SMART GAS Monfalcone, Italia

Distribuzione GNL in Regione Friuli-Venezia Giulia

Valutazione dell'impatto paesaggistico e fotoinserimenti

Doc. No. P0030812-1-H27 Rev. 0 - Febbraio 2023

ingombro opere approntate all'area di attracco

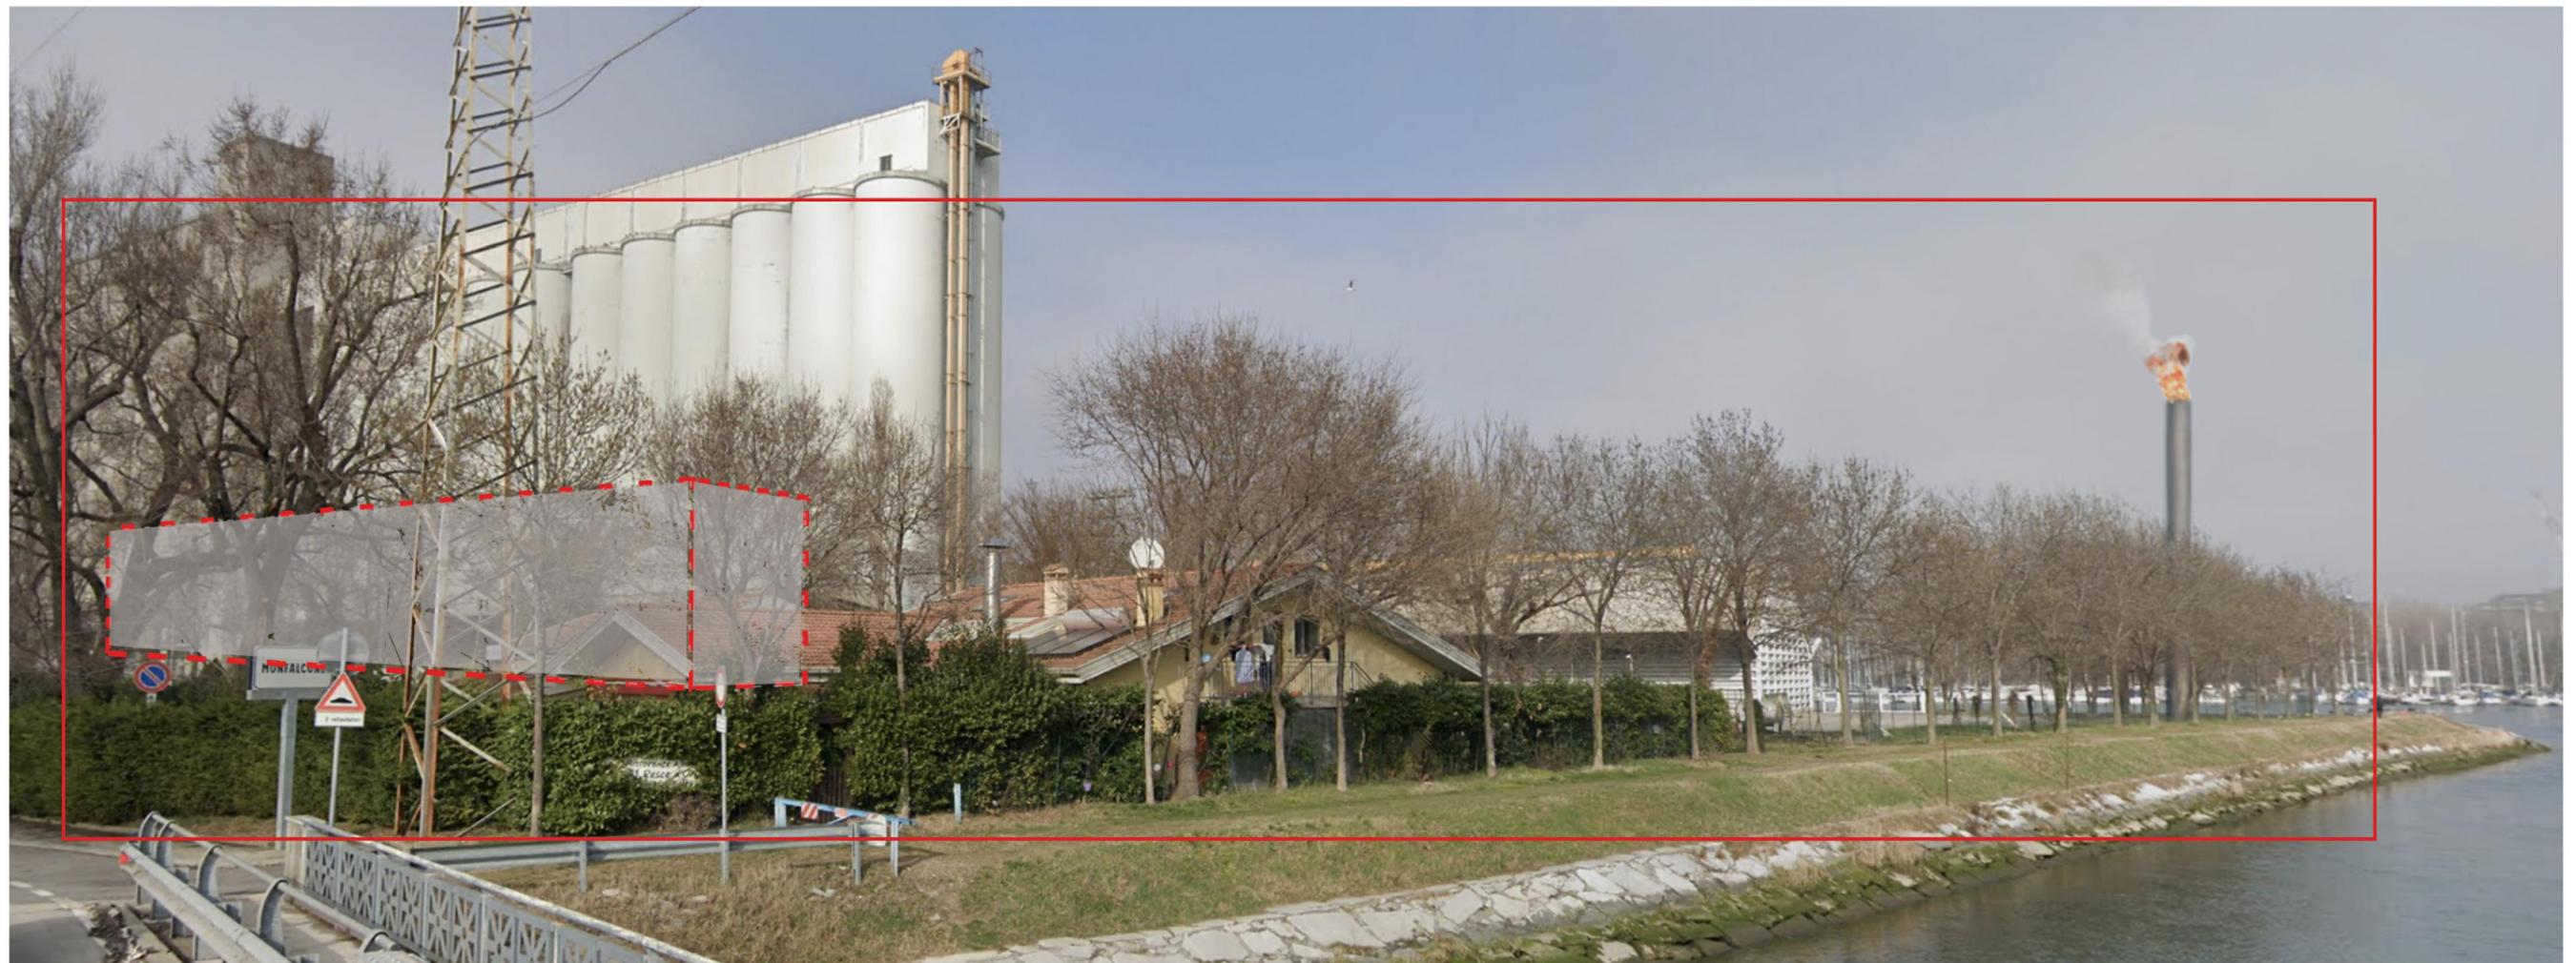
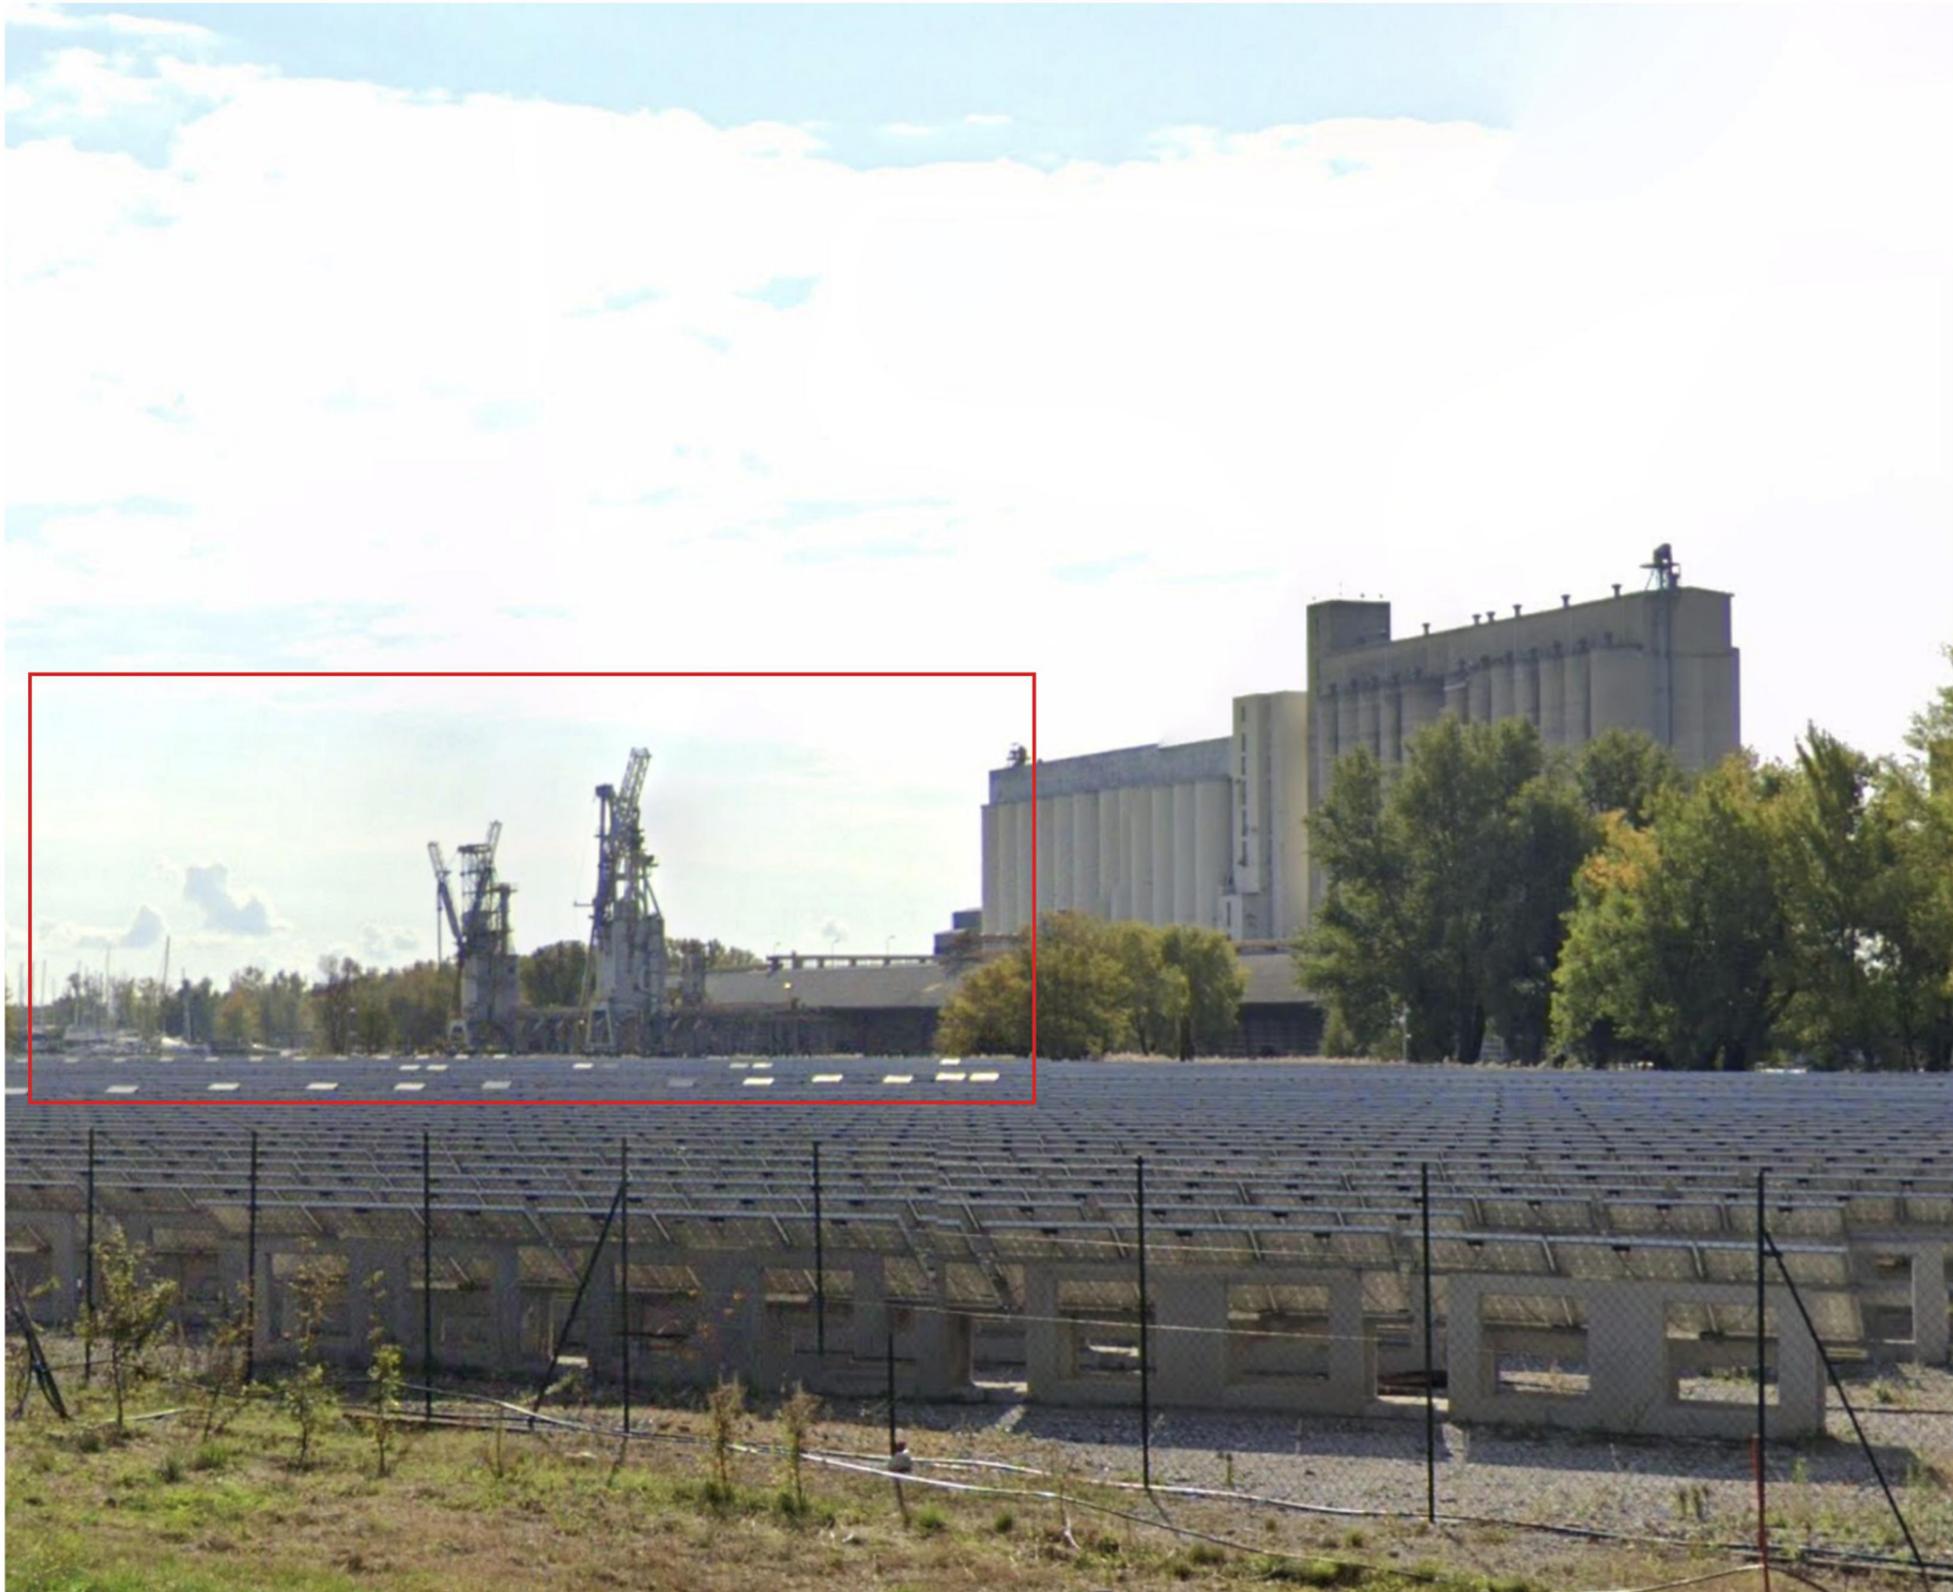
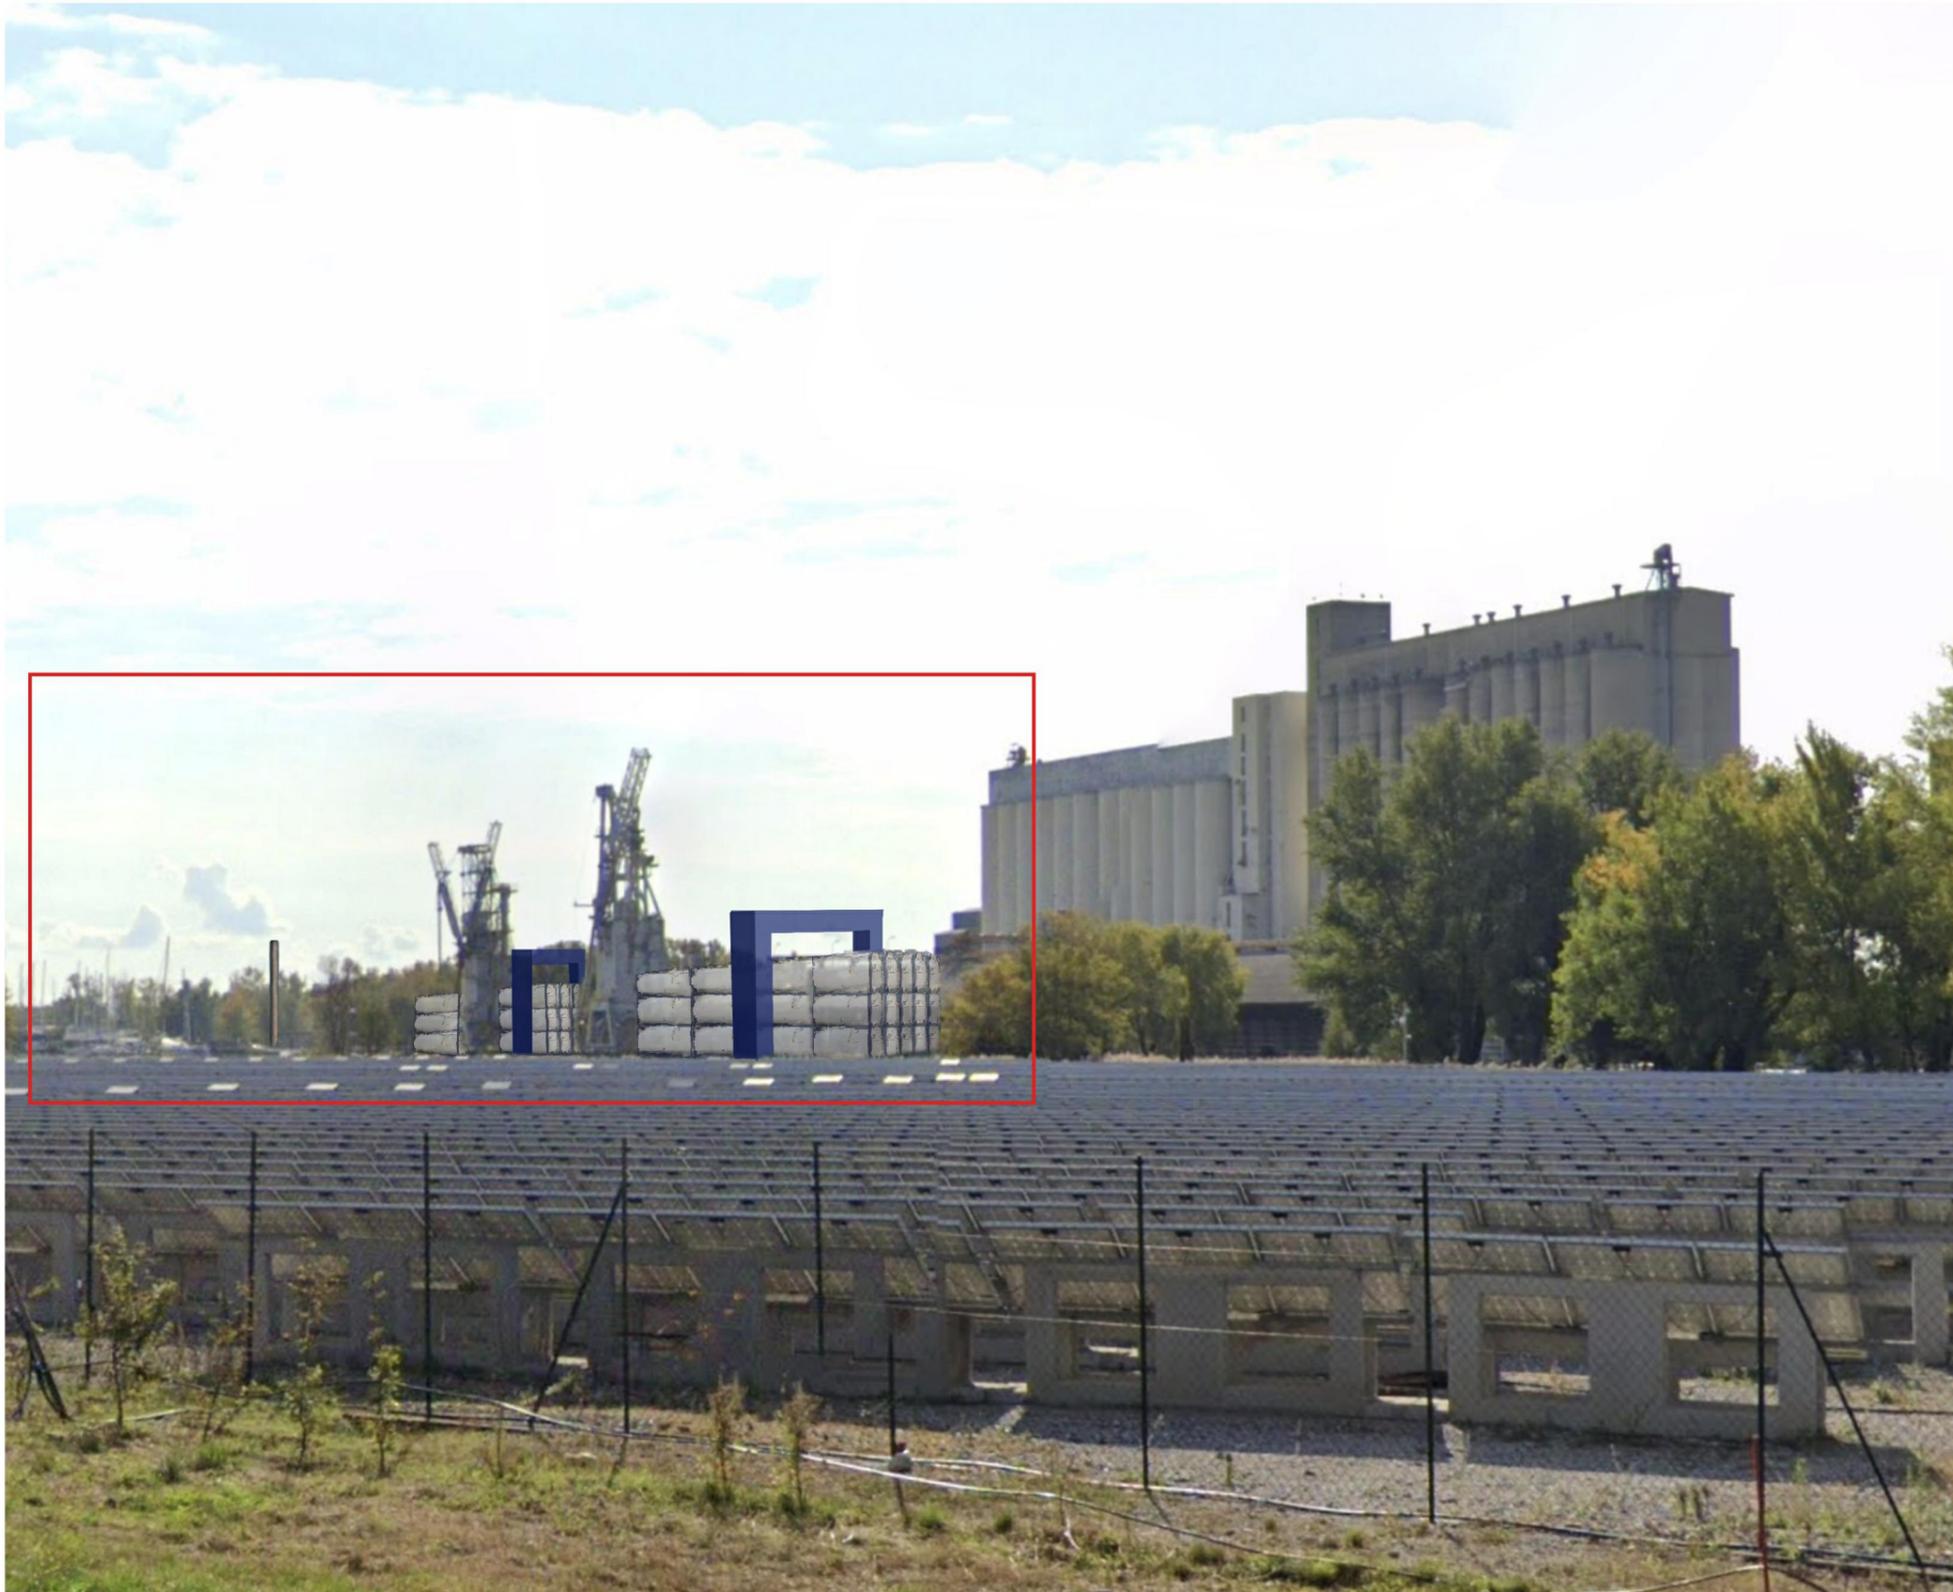
Si rileva che nei fotoinserimenti elaborati non viene simulata la presenza della struttura della torcia, alta 35 metri, che andrebbe inserita sia nella configurazione accesa che nella configurazione "non attiva", ma con fiamma pilota accesa al fine di comprendere l'impatto paesaggistico nella sua completezza."

Al fine di rispondere all'osservazione, si è proceduto ad un **aggiornamento delle fotosimulazioni con l'inserimento della torcia**, prevista all'estremità meridionale del molo.

Le immagini aggiornate riportano quindi la torcia sia nella situazione ordinaria, caratterizzata dall'assenza di una fiamma in sommità, sia in situazione emergenziale. In quest'ultimo caso, la torcia presenta una fiamma: tuttavia, va tenuto presente che questa condizione è legata a momenti di emergenza, quindi sporadici e di durata limitata. **Normalmente e per la maggior parte del tempo, la torcia, di fatto, non presenta fiamme all'estremità.**

La fotosimulazione rappresenta la torcia nella situazione ordinaria, caratterizzata dall'assenza di fiamma.

La fotosimulazione rappresenta la torcia in situazione emergenziale: in questo solo caso si percepisce la presenza di una fiamma. Si tratta tuttavia di una condizione legata a casi di emergenza e di durata limitata.
